**Remarques des associations sur l'étude d'impact d'une
demande de permis de construire sur le secteur de Versailles Chantiers -
îlot Ouest des Chantiers
en consultation en mairie du 29 février au 18 mars en mars 2016**

Vf 18 mars 2016

Le présent schéma est identique à celui de la page 152 de l'EE/EI du dossier.

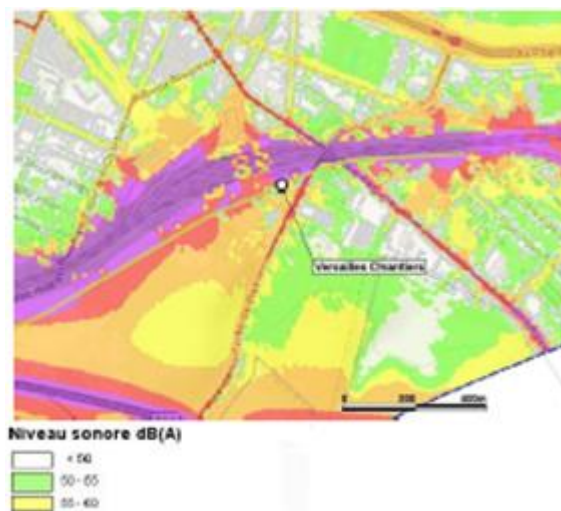
La façade Sud de l'îlot Ouest donne directement sur les voies SNCF. En première ligne des immeubles bas puis en seconde ligne plus au nord une nouvelle rangée cette fois à 6 étages. La façade Est de l'îlot de la résidence sénior domine la gare routière qui accueillera 14 quais de bus.

Quelles sont les dispositions prises en vue d'affaiblir les effets de pollution acoustiques nécessairement majeurs ?

L'exposition directe des immeubles d'habitation qui dominent des lieux où l'ambiance sonore de jour comme de nuit sera à l'évidence importante comme en témoignent les relevés disponibles dans les documents du dossier.

Nous relevons que les logements sociaux (tant étudiants que locatifs) qui sont majoritaires en première ligne au sud sont orientés plein sud et que bien souvent du fait de leur petite taille ils n'auront pas de double exposition.

Il est clair que les fenêtres seront du fait des bruits toujours fermées et avec des vitrages orientés sud, Ils nécessiteront à l'évidence des dispositifs particuliers de ventilation ou même de climatisation, potentiellement générateurs de bruit, de consommation énergétique et de risques environnementaux.

Les studios de la résidence seniors eux aussi probablement sans double exposition devraient bénéficier de dispositions analogues.
